Delibera Num. 356 del 11/03/2019

**Oggetto:** PROGETTO PER L'OTTIMIZZAZIONE, CON AMPLIAMENTO DELLA  
VOLUMETRIA, DELL'AREA TECNOLOGICA DELLA DISCARICA ESISTENTE  
IN VIA CANALETTO VIAROVERE, COMUNE DI FINALE EMILIA (MO)  
PRESENTATO DA FERONIA S.R.L.

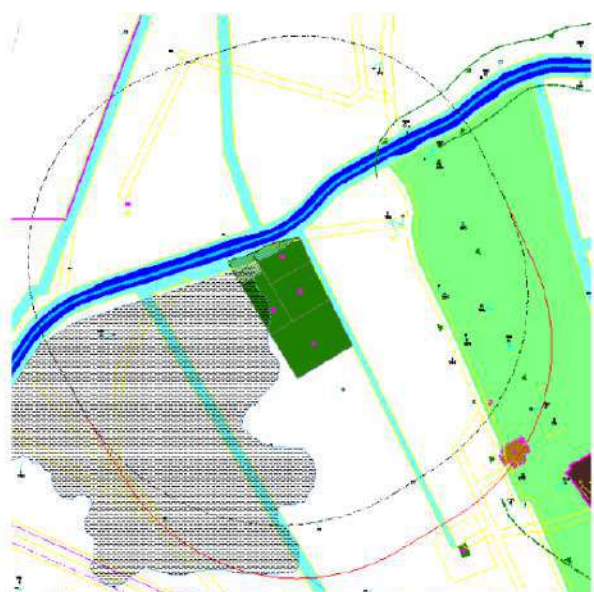
Per la Variante n.1) “Variazione parziale d'uso da zona adibita allo smaltimento di rifiuti a zona destinata a servizi all'interno del perimetro già autorizzato di discarica (rispetto limite Zona E4)”, non si rilevano elementi ostativi.

Nuova linea di arretramento in rosso (su base catastale)

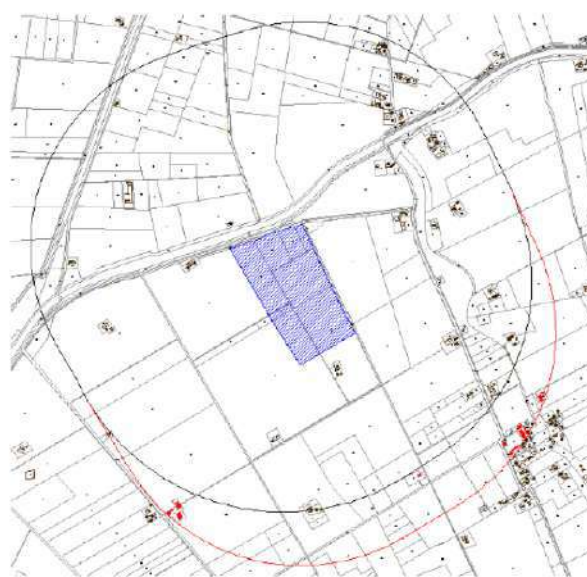
La Variante n.3) "Variazione parziale di destinazione d'uso da zona agricola E1 a zona destinata a discarica di 1° categoria per RSU e servizi" propone un ampliamento a sud dell'area da destinarsi a discarica a cui dovrebbe corrispondere una modifica del limite di arretramento che, viceversa, non viene rappresentata negli elaborati descrittivi né nell'elaborato grafico "Elab. 2 - PRG vigente e proposta di variante" facente parte della richiesta di variante urbanistica.

Si rappresenta sinteticamente l'andamento che dovrebbe assumere la nuova linea di arretramento:

Si indica in rosso l'andamento che la nuova linea di arretramento dovrebbe avere a seguito dell'ampliamento della zona a discarica (per meglio evidenziarla, dalla tavola base di PRG, sono state tolte alcune campiture)

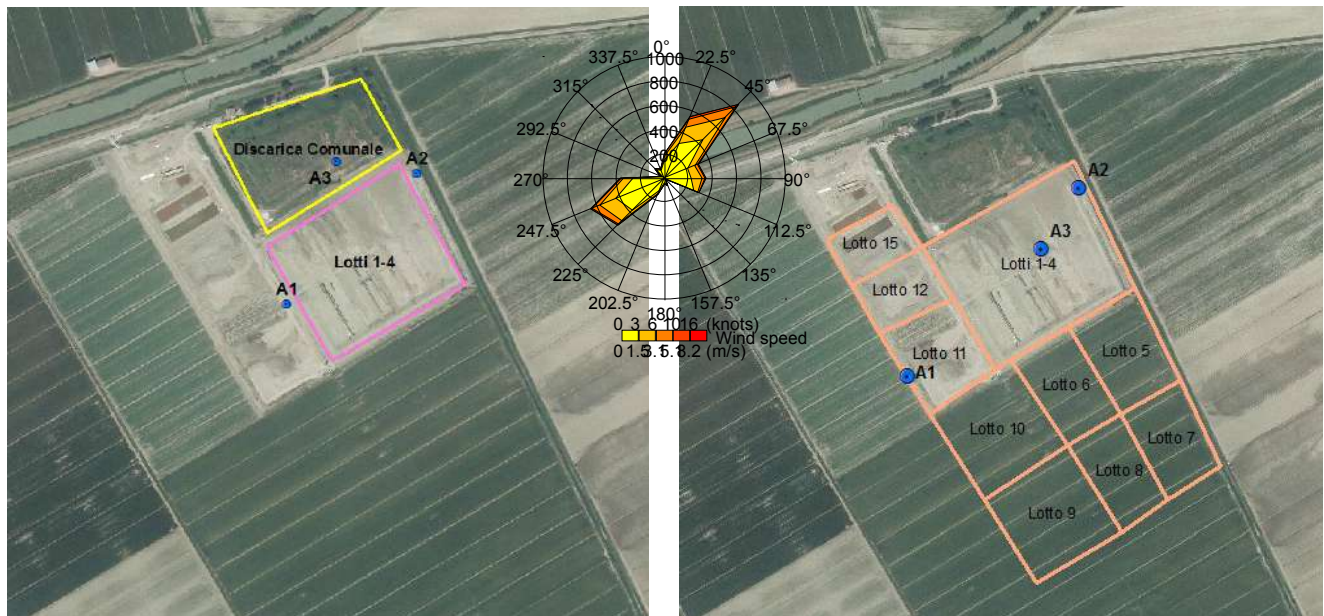
Al rilascio dell'autorizzazione, il gestore dovrà spostare il punto di campionamento A3 sui lotti esauriti 1-4 e riposizionare lungo la nuova perimetrazione dell'area impiantistica, il punto A1.

Questo per permettere di mantenere il monitoraggio secondo due punti perimetrali posizionati lungo le direzioni prevalenti dei venti (A1, A2) ed un punto ubicato sul corpo discarica (A3). Il piano di monitoraggio dovrà avere continuità con quello vigente, riportato nella Determina 146/2015.
